দেশব্যাপী গ্রামীণ বাজার অবকাঠামো উন্নয়ন প্রকল্প (১ম সংশোধিত)

বিষয় : “দেশব্যাপী গ্রামীণ বাজার অবকাঠামো উন্নয়ন প্রকল্প (১ম সংশোধিত)” - এর আওতায় কুমিল্লা জেলার বিভিন্ন উপজেলায় চলমান মার্কেট ভবন নির্মাণ কাজের পরিলক্ষিত ত্রুটিসমূহ সংশোধন প্রসঙ্গে।

পরিদর্শন প্রতিবেদন

Heshakhal Bazar, under Upzila : Nangalkot, District : Cumilla.

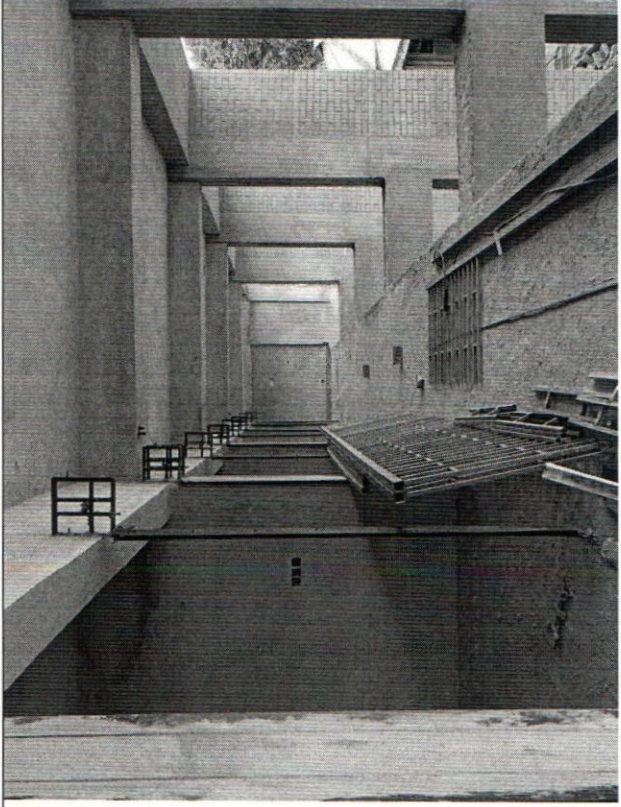
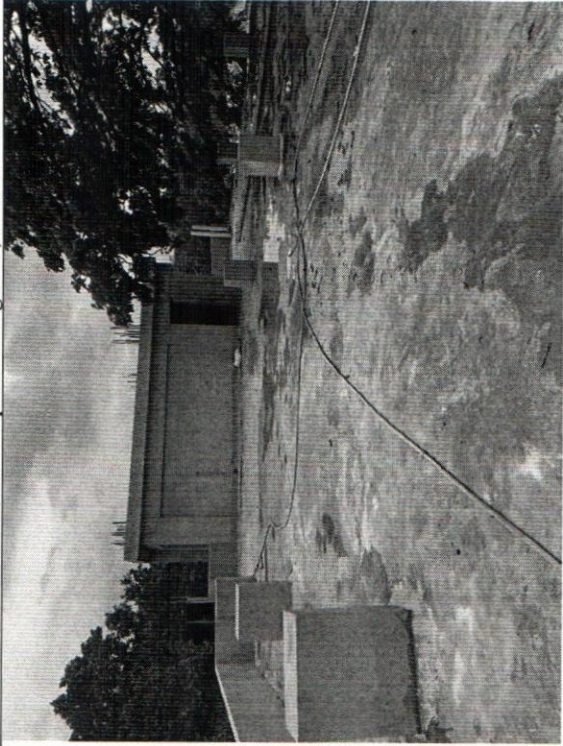
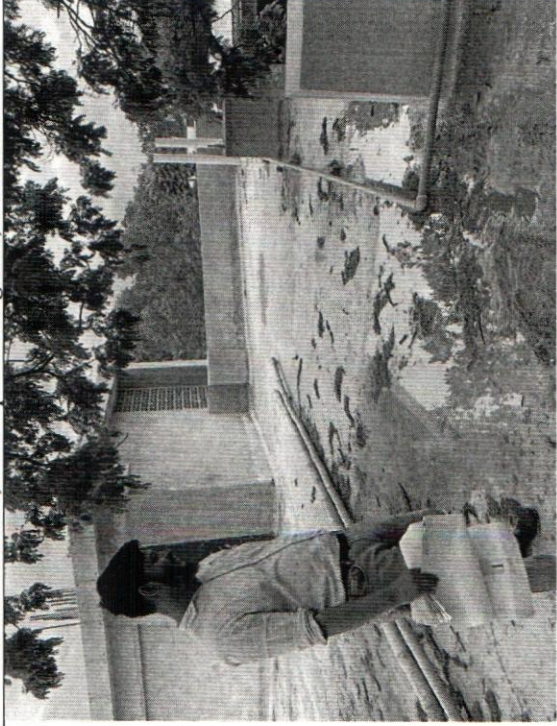
Item	Design Specification		
১	২	৩	৪	৫	৬	৭	
০১।	১৪/০৪/২০২২ খ্রিঃ	কুমিল্লা/নাজলকোট	<p>Construction of 2-Storeyed Rural Market Building (With 4-Storeyed Foundation) at Heshakhal Bazar, under Upzila : Nangalkot, District : Cumilla.</p> <p>প্রকল্প/কর্মসূত্রের নাম : CRMIDP হুক্তি সম্পাদনের তারিখ : ১৬.০৯.২০১৯ খ্রিঃ ঠিকাদারের নাম ও ঠিকানা : M/S Meazi Enterprise প্রাক্কলিত মূল্য : ২,৬৩,০০,০০০.০০টাকা হুক্তিমূল্য : ২,৬২,৭১,৯৬৮.৫৪টাকা হুক্তি অনুযায়ী কাজ সমষ্টির তারিখ : ৩০.০৬.২০২২ খ্রিঃ বর্তমান অগ্রগতি : ৮০%</p>	<p>Drain at Platform</p> <p>Rolling Shutter</p> <p>Water Supply Line at Roof Top</p> <p>Roof Top</p>	<p>MS Plate of Side Channel Thickness=6mm Width=100mm MS Plate of Mid Channel Thickness=6mm Width=150mm</p>	<p>গাউন্ড ফ্লোর-এ প্লাটফর্মের উচ্চতা এবং ড্রেন ডিজাইন অনুযায়ী করা হয়নি।</p> <p>MS Plate of Side Channel Thickness=4.12mm Width=75mm MS Plate of Mid Channel Thickness=4.12mm Width=125mm</p> <p>Roof Top - এ পানির পাইপ লাইন সঠিকভাবে স্থাপন করা হয়নি।</p> <p>Roof Top -এ শর্ট কলাম এর উচ্চতা কম-বেশী আছে।</p> <p>Roof Top -এ প্যারাপেট ওয়াল ৩'-০" এর স্থলে ২'-৬" করা হয়েছে।</p> <p>Roof Top-এ চিলাকোটের ছাদ আঁকা বাঁকা হয়েছে।</p>	<p>ডিজাইন ও স্পেসিফিকেশন অনুযায়ী গাউন্ড ফ্লোর-এ প্লাটফর্মের উচ্চতা এবং ড্রেন সঠিকভাবে করতে হবে।</p> <p>স্পেসিফিকেশন বহির্ভূত Rolling Shutter - এর Channel অপসারণ পূর্বক স্পেসিফিকেশন অনুযায়ী রোলিং সাটার স্থাপন করতে হবে।</p> <p>ডিজাইন অনুযায়ী Roof Top পানির পাইপ লাইন সঠিকভাবে স্থাপন করতে হবে।</p> <p>Roof Top -এ সকল শর্ট কলাম এর উচ্চতা ৩'-০" করতে হবে।</p> <p>Roof Top -এ প্যারাপেট ওয়াল ডিজাইন অনুযায়ী ৩'-০" করতে হবে।</p> <p>চিলাকোটের ছাদের আঁকা বাঁকা ঠিক করতে হবে।</p>

Chodia Bazar, under Upzila : Nangalkot, District : Cumilla.

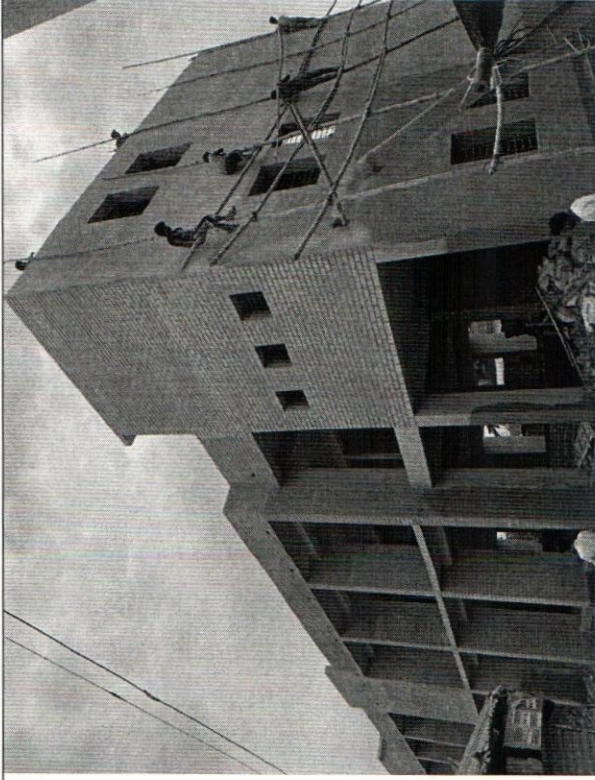
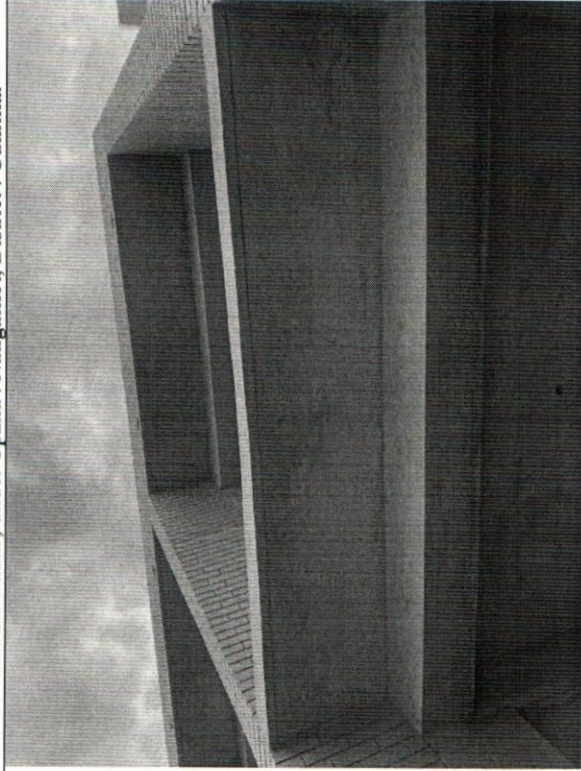
ক্রমিক নং	পরিদর্শনের তারিখ	জেলা ও উপজেলা	পরিদর্শনকৃত স্থানের বিবরণ (সমাপ্তির জন্য নির্ধারিত তারিখ, বর্তমান অগ্রগতি, প্রকল্পের নাম ইত্যাদি সহ)	Item	Design Specification	Field Observation	ক্রটি সংশোধন/সমস্যা সমূহ সমাধানের জন্য সুপারিশমালা/গৃহীত ব্যবস্থা
১	২	৩	৪	৫	৬	৭	৮
০২১	১৪/০৪/২০২২ খ্রিঃ	কুমিল্লা/নাঙ্গলকোট	<p>Construction of 2-Storeyed Rural Market Building (With 4-Storeyed Foundation) at Chordia Bazar, under Upzila : Nangalkot, District : Cumilla.</p> <p>প্রকল্প/কর্মসূচির নাম : চুক্তি সম্পাদনের তারিখ : ঠিকাদারের নাম ও ঠিকানা : প্রাক্কলিত মূল্য : চুক্তিমূল্য : চুক্তি অনুযায়ী কাজ সমাপ্তির তারিখ : বর্তমান অগ্রগতি :</p>	<p>Brick work at Platform</p> <p>Drip Course</p> <p>Concrete Screed</p>	-	<p>১ - গ্রাউড ফ্লোর-এ প্রাটফর্মের এর ব্রীক ওয়াক ডিজাইন অনুযায়ী করা হয়নি।</p> <p>২ - স্কেলের কার্নিসে Drip Course সঠিকভাবে করা হয়নি।</p> <p>৩ - Roof Top - এ Concrete Slope এর সুরবাহাহকৃত প্রাফিং ডিজাইনে দুই পার্শ্বে দেখানো থাকা শর্তেও বাস্তবে একদিকে Slope করা হয়েছে এবং ফিনিশিং সন্তোষজনক নয়। এতে ছাদের পানি ঠিকমত নিষ্কাশন হবে না।</p>	<p>ডিজাইন ও স্পেসিফিকেশন অনুযায়ী গ্রাউড ফ্লোর-এ প্রাটফর্মের ব্রীক ওয়াক করতে হবে।</p> <p>ডিজাইন অনুযায়ী স্কেলের কার্নিসে Drip Course সঠিকভাবে করতে হবে।</p> <p>ড্রইং ও ডিজাইন অনুযায়ী Roof Top - এ Concrete Screed এর Slope এবং ফিনিশিং সঠিকভাবে করতে হবে যাতে করে ছাদের পানি অনায়াসে নিষ্কাশিত হতে পারে।</p>

Kadayar Bazar, under Upzila : Choudagram, District : Cumilla.

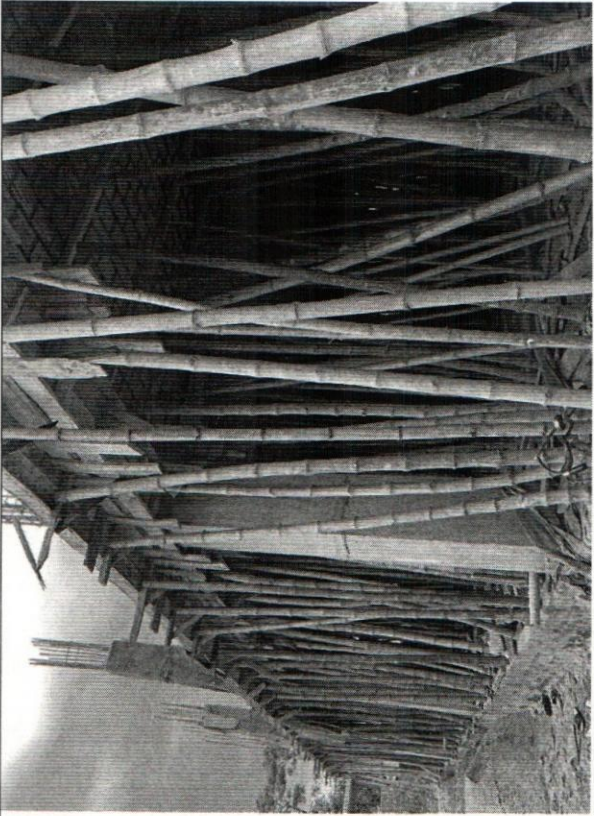
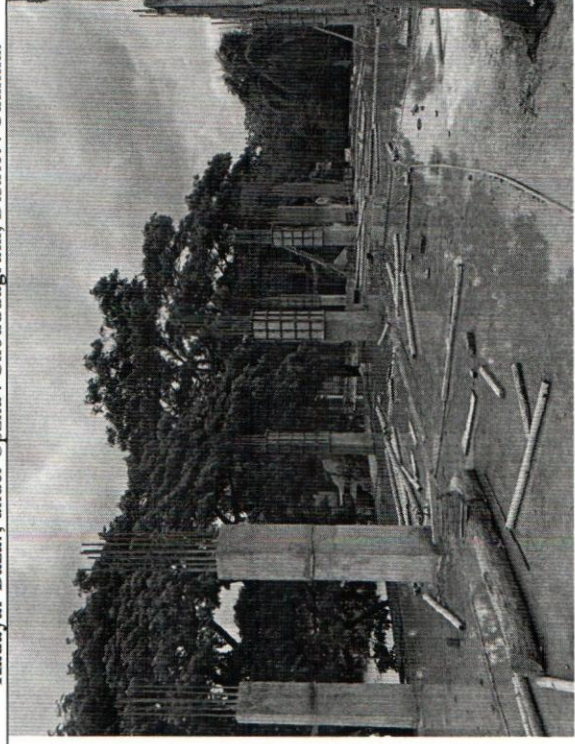
Item	Design Specification
১	২	৩	৪	৫	৬	৭
০৩।	১৪/০৪/২০২২ খ্রিঃ	কুমিল্লা/ চৌদ্দগ্রাম	Construction of 2-Storeyed Rural Market Building (With 4- Storeyed Foundation) at Kadayar Bazar , under Upzila : Choudhagram , District : Cumilla . প্রকল্প/কর্মসূচির নাম : CRMIDP : ০৭.০৮.২০১৯ খ্রিঃ : M/S M M Ent & : M/S Mazumder : Traders (JV) : ২,৭৮,০০,০০০.০০টাকা : ২,৯৪,৬৩,৮৩৩.০৩টাকা : ৩০.০৬.২০২২ খ্রিঃ : ৬০% চুক্তি সম্পাদনের তারিখ : ০৭.০৮.২০১৯ খ্রিঃ : M/S M M Ent & : M/S Mazumder : Traders (JV) : ২,৭৮,০০,০০০.০০টাকা : ২,৯৪,৬৩,৮৩৩.০৩টাকা : ৩০.০৬.২০২২ খ্রিঃ : ৬০% প্রাক্কলিত মূল্য চুক্তিমূল্য চুক্তি অনুযায়ী কাজ সমাপ্তির তারিখ বর্তমান অগ্রগতি	পরিদর্শনকৃত স্কিমসমূহের পরিলক্ষিত ত্রুটি/সমস্যা সমূহের বর্ণনা	৬	৭
				Column at 2 nd Floor	-	- স্পেসিফিকেশন বহির্ভূত সাটারিং ব্যবহার করে ১ম তলার স্তম্ভ কাস্টিং করা হয়েছে। - ২য় তলার কলাম কাস্টিং এর কাজ চলমান।
				Signboard & 3D View	-	- কলাম, বীম ও স্তম্ভ-এ স্পেসিফিকেশন অনুযায়ী সাটার- এর ব্যবহার নিশ্চিত পূর্বক টালাই কাজ সম্পন্ন করতে হবে। - দ্রুত কাজ বাস্তবায়নের প্রয়োজনীয় ব্যবস্থা গ্রহণ করতে হবে। - সাইটে সুবিধাজনক স্থানে সাইনবোর্ড (৩'x৫') এবং ভবনের 3D-View খ্রিট করে স্থাপন করতে হবে।

Kadayar Bazar, under Upzila : Chouddagram, District : Cumilla.

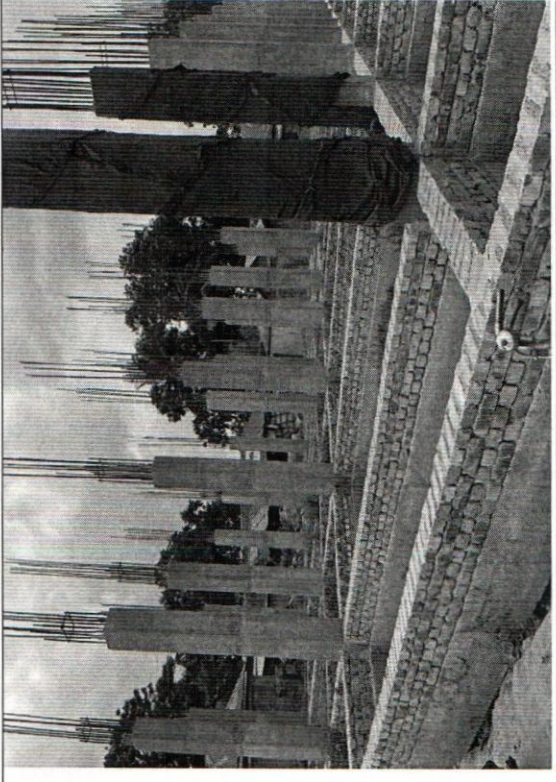
Item	Design Specification		
১	২	৩	৪	৫	৬	৬	
০৪১	১৭/০৪/২০২২ খ্রিঃ	কুমিল্লা/ চৌদ্দগ্রাম	Construction of 2-Storeyed Rural Market Building (With 4- Storeyed Foundation) at Munshihat Bazar, under Upzila : Choudhagram, District : Cumilla. প্রকল্প/কর্মসূচির নাম : CRMIDP চুক্তি সম্পাদনের তারিখ : ০৬.০৮.২০১৯ খ্রিঃ ঠিকাদারের নাম ও ঠিকানা : M/S Rehana Contruction প্রাকল্পিত মূল্য : ৪,৬৭,০০,০০০.০০টাকা চুক্তিমূল্য : ৪,৯৪,৯৮,০৪৫.০৫ টাকা চুক্তি অনুযায়ী কাজ সমাপ্তির তারিখ : ৩০.০৬.২০২২ খ্রিঃ বর্তমান অগ্রগতি : ৩৫%	Column at 1 st Floor Signboard & 3D View	- -	১ - গ্রাউড ফ্লোরের কলাম কাস্টিং শেষ। - বর্তমানে কাজ বন্ধ আছে।	৮ - কলাম, বীম ও স্ট্রাব-এ স্পেসিফিকেশন অনুযায়ী স্ট্রা- এর ব্যবহার নিশ্চিত পূর্বক টালাই কাজ সম্পন্ন করতে হবে। - দ্রুত কাজ বাস্তবায়নের প্রয়োজনীয় ব্যবস্থা গ্রহণ করতে হবে। - সাইটে সুবিধাজনক স্থানে সাইনবোর্ড (৩'x৫') এবং ভবনের 3D-View প্রিন্ট করে স্থাপন করতে হবে।
